PROGETTO PER LA REALIZZAZIONE DEL PARCO EOLICO "BITTI - AREA PIP"

Potenza complessiva 56 MW

SIA - R.0.1

RELAZIONE RIASSUNTIVA IMPIANTO EOLICO
OSSERVAZIONI NOTA CTVA PROT. 0102513 DEL
24/09/2021, TRASMESSA DAL MITE IN DATA 30/12/2021
CON PROT. 0147364

Figura 1 – Vari layout di impianto esaminati durante la redazione del progetto. Il circolo giallo rappresenta la posizione degli aerogeneratori in progetto, mentre in arancione è rappresentata la prima ipotesi, in giallo la seconda ipotesi e in viola la terza

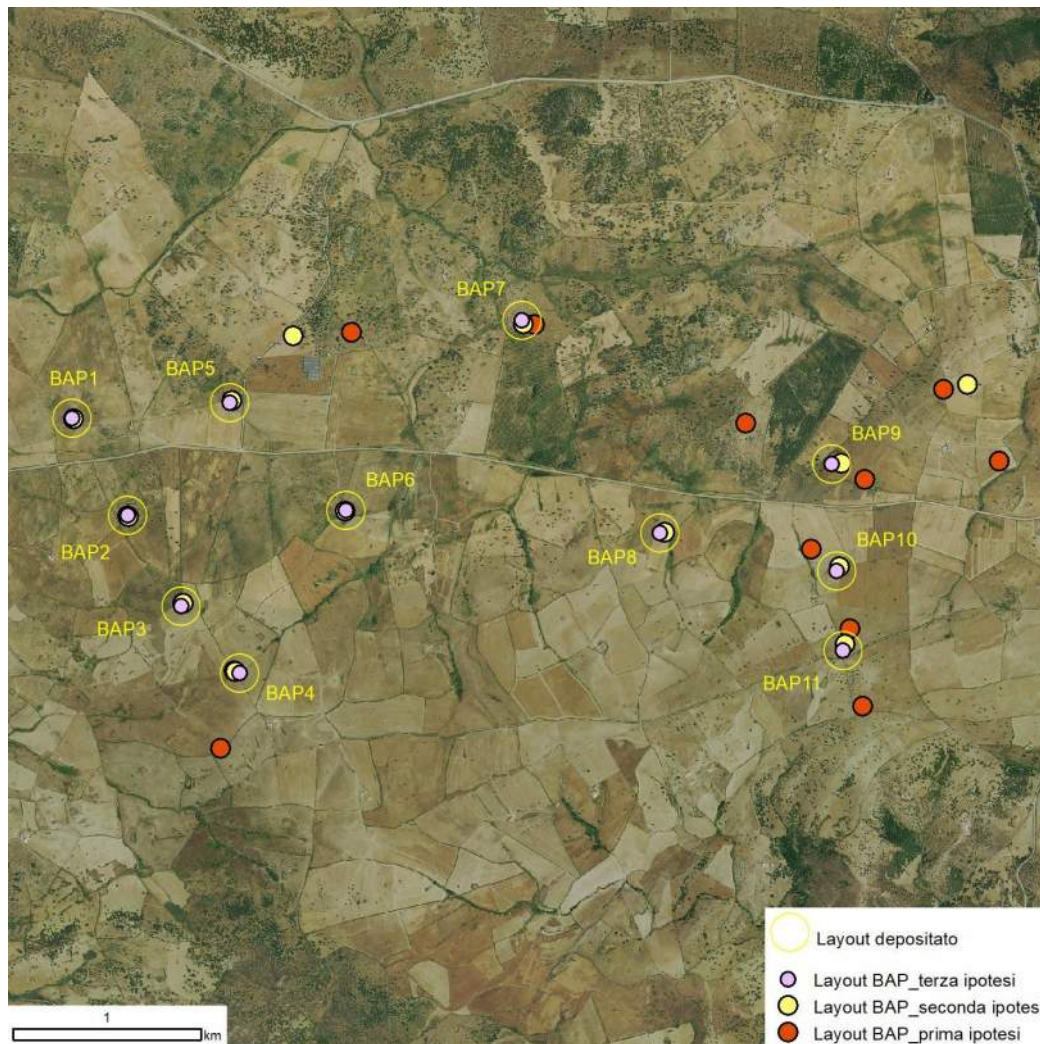
- *Deve essere considerata anche l'eventualità di layout alternativi con diversi numeri di aereogeneratori.*
- *Deve essere considerata la possibilità di alternative progettuali per i tratti naturalisticamente e paesisticamente più delicati attraversati dall'elettrodotto AT connesso.*

In riferimento al tema delle possibili soluzioni alternative, si sottolinea che l'evoluzione del layout in fase progettuale è stata caratterizzata dall'analisi di varie possibili soluzioni di layout che, attraverso un procedimento iterativo di verifica rispetto ai numerosi condizionamenti tecnici, sono scaturite nella configurazione di progetto proposta.

I criteri che hanno determinato l'evoluzione del layout in fase progettuale sono stati molteplici; si sono, infatti, progressivamente stratificate scelte relative ai rapporti spaziali con ricettori, alle distanze dalle emergenze archeologiche, ai criteri di disponibilità delle aree ecc., in un processo continuo di affinamento ed ottimizzazione delle scelte localizzative (Figura 1) che, in una prima fase, hanno portato a ridimensionare l'originaria ipotesi di layout composta da 13 aerogeneratori, pervenendo alla soluzione progettuale di 11 macchine.

Figura 7 - Ideogramma dei processi di alterazione spaziale degli habitat. Fonte: KOUKI et al. 2001, modificato

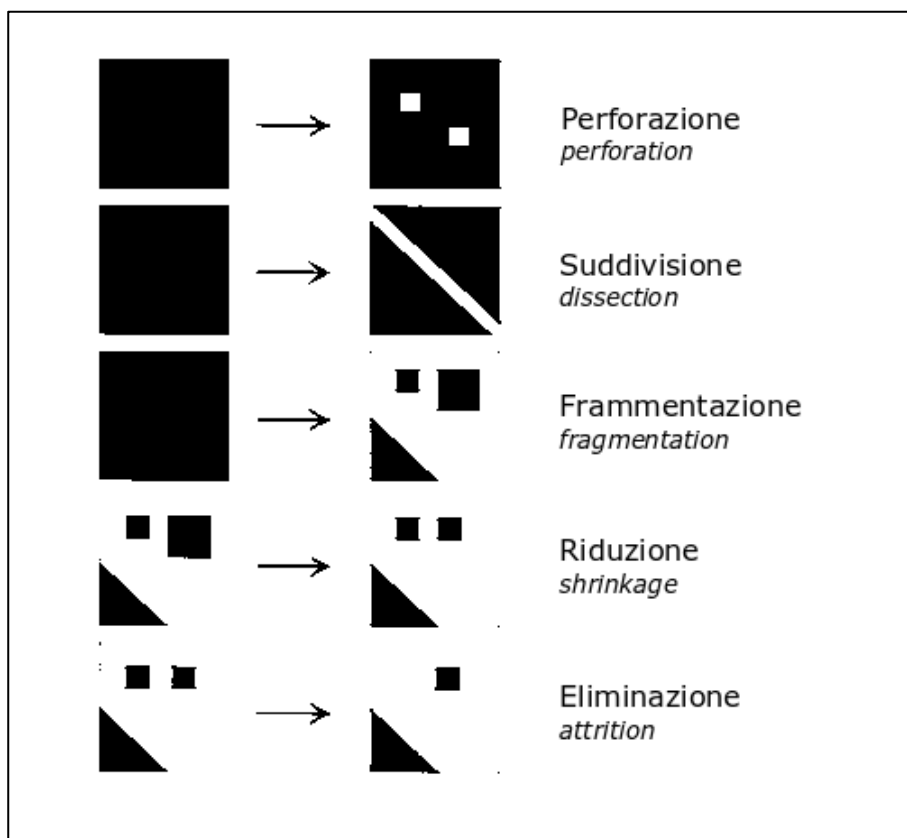
Nel calcolo non risulta adeguatamente considerata l'eventuale rimozione di vegetazione naturale e la frammentazione degli habitat e degli appezzamenti agro-pastorali indotta dalla localizzazione degli aerogeneratori e della viabilità, in relazione all'ordinamento colturale delle attività che saranno direttamente interferite, sia in fase di cantiere che in fase di esercizio (piazzole, cavidotto, sottostazione, piste di accesso, piste di cantiere, ecc), per procedere poi ad idonee misure di mitigazione e compensazione.

Sulla base del layout progettuale adottato, facendo riferimento allo schema riportato in Figura 7, non si prevedono fenomeni di frammentazione (*fragmentation*) di habitat naturali o semi-naturali, intesa come creazione di patch (nuclei) tra loro isolati, e fenomeni di insularizzazione degli ecosistemi, mentre possono essere previsti fenomeni assimilabili alla perforazione (*perforation*) ed alla suddivisione (*dissection*) di seminativi e coperture erbacee antropozoogene di post-coltura. La significatività di tali effetti risulta tuttavia piuttosto attenuata, in quanto le opere di nuova realizzazione (strade sterrate e piazzole permanenti), essendo inserite in contesti di vegetazione esclusivamente erbacea seminaturale e seminativi, non andranno ad alterare in misura significativa le fisionomie del paesaggio vegetale, e non costruiranno barriere fisiche tra le superfici circostanti.

Figura 9 - Intervento B: rafforzamento del corridoio ecologico esistente mediante realizzazione di nuova siepe integrativa

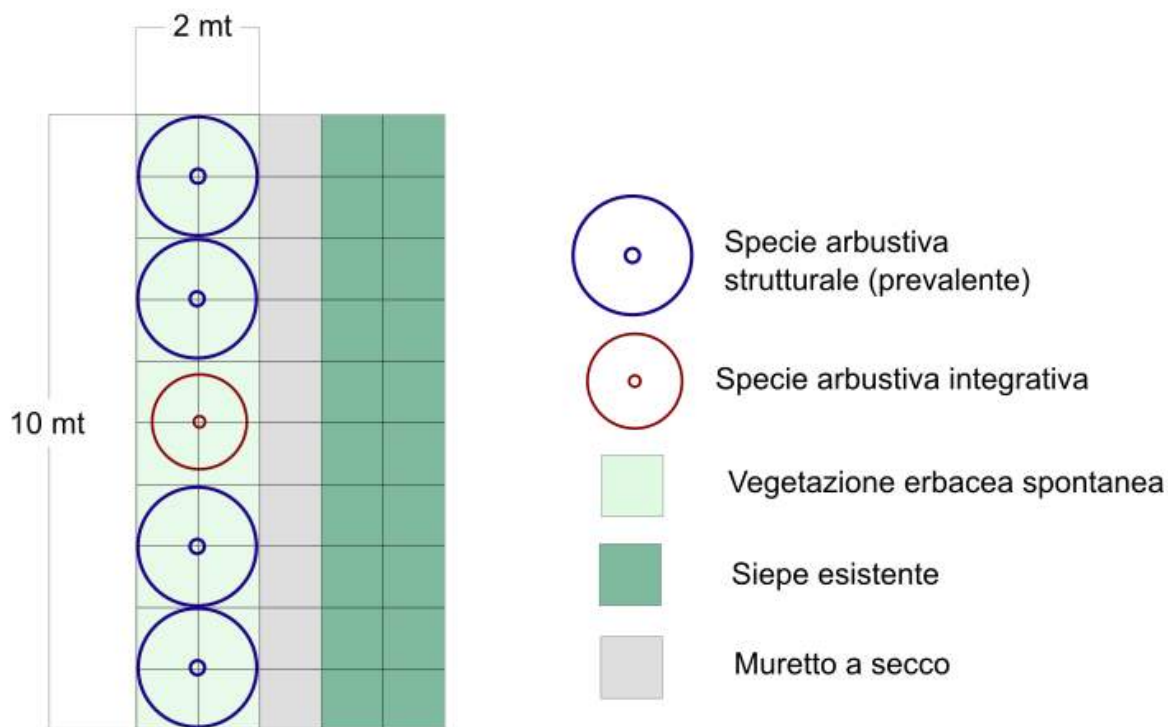
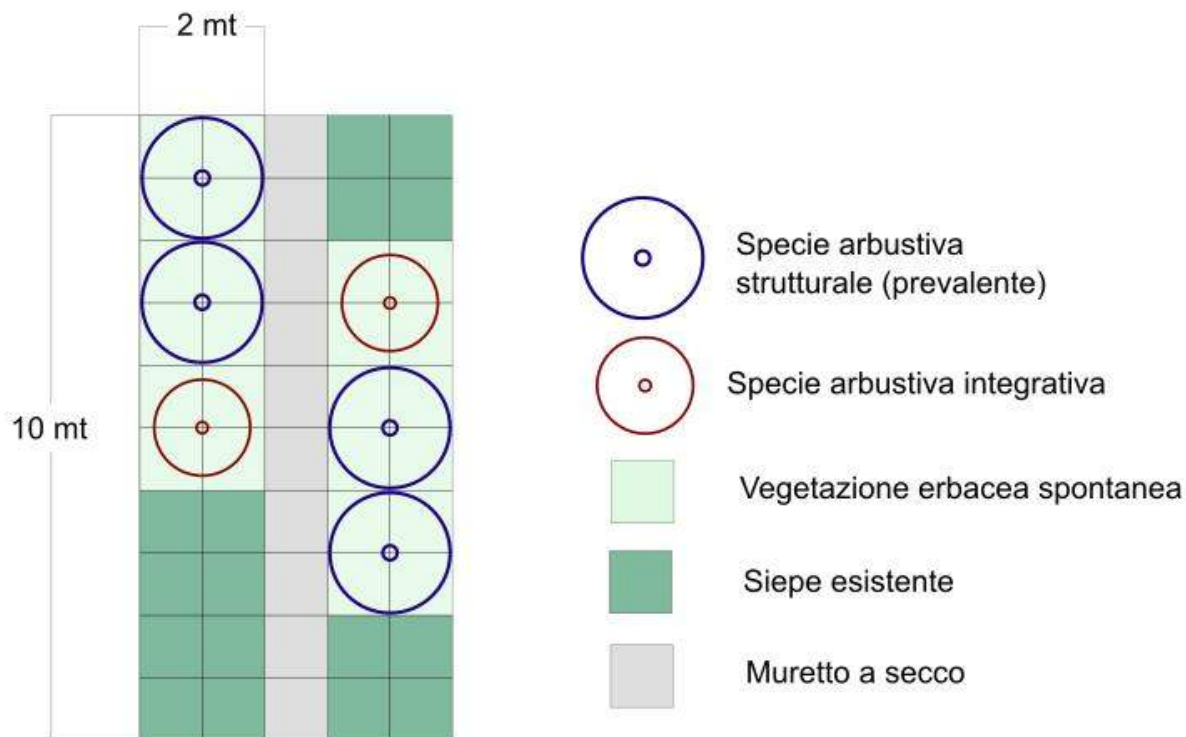
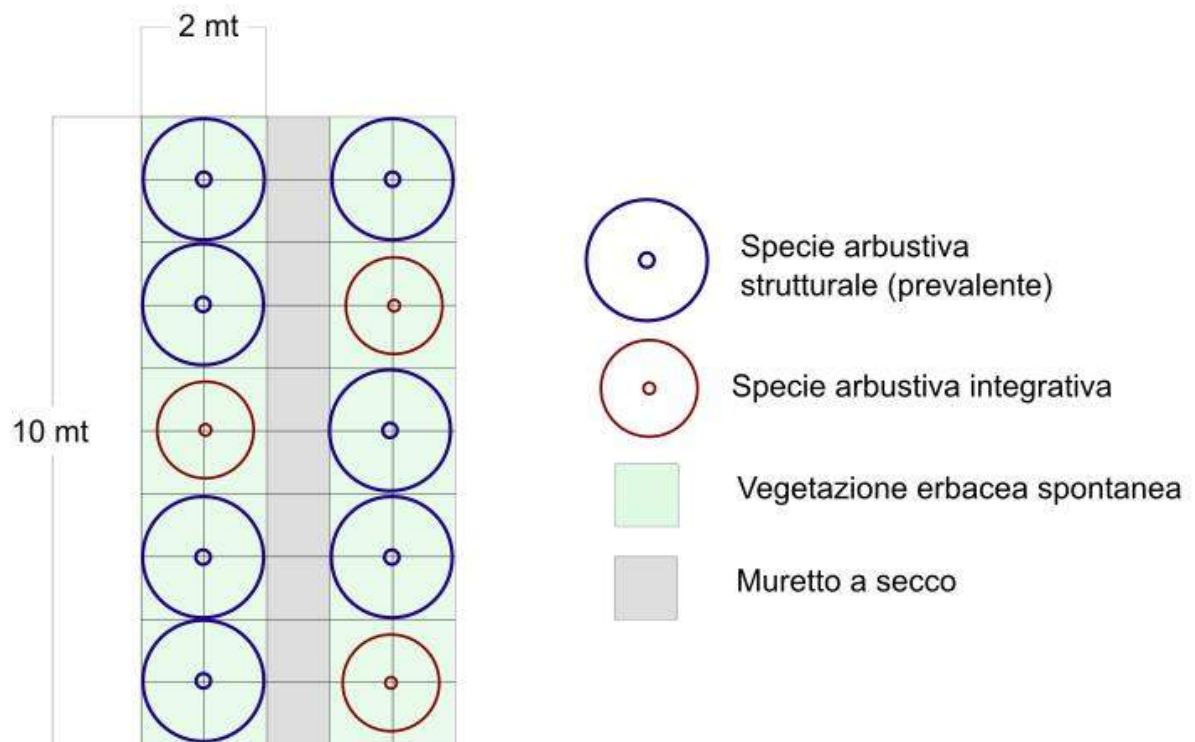
1. *progetti di ripopolamento o creazione di habitat idonei, vicini o anche altrove in area vasta, sulla base degli esiti del monitoraggio Ante Operam con attenzione ai pascoli aridi e agli habitat con buon indice di foraggiamento, e alle sugherete;*

- o risposta: come più oltre esplicitato, sono previste iniziative di miglioramento ambientale attraverso il ripristino e potenziamento di una selezione mirata degli elementi lineari del paesaggio, in particolare muretti a secco e relative siepi, con il fine della riconnessione dal punto di vista ecologico-funzionale e paesaggistico, nonché *restoration* e valorizzazione di ecosistemi in ex aree di cava. Per quanto riguarda gli habitat erbacei con buon indice di foraggiamento, potranno essere messe in atto iniziative strategiche di gestione agronomica finalizzate alla creazione ed al mantenimento a lungo termine di coperture di erbe alte (colture a perdere, mezzi sfalci), in accordo con i proprietari dei lotti che ospiteranno gli aerogeneratori.

Linea d'azione 1) Ripristino e potenziamento di una selezione mirata degli elementi lineari del paesaggio, in particolare muretti a secco e relative siepi, con il fine di riconnettere dal punto di vista ecologico-funzionale e paesaggistico i due compendi a maggiore naturalità (sugherete) di *Funtana* e *S'Elighe* e *Mariane Pinna* a sud con *Nodu Carreri* e *Punta Carreri* a nord (si veda l'Allegato 1 al presente elaborato denominato “Compensazioni: inquadramento linea d'azione 1”). Le azioni prevedono la realizzazione di siepi plurispecifiche con funzione di corridoio ecologico, zona rifugio e foraggiamento mediante l'impiego di specie arbustive autoctone, coerenti con il contesto vegetazionale, bioclimatico e geopedologico del sito, con produzione di frutti carnosì. Le siepi verranno realizzate con l'impiego delle seguenti specie:
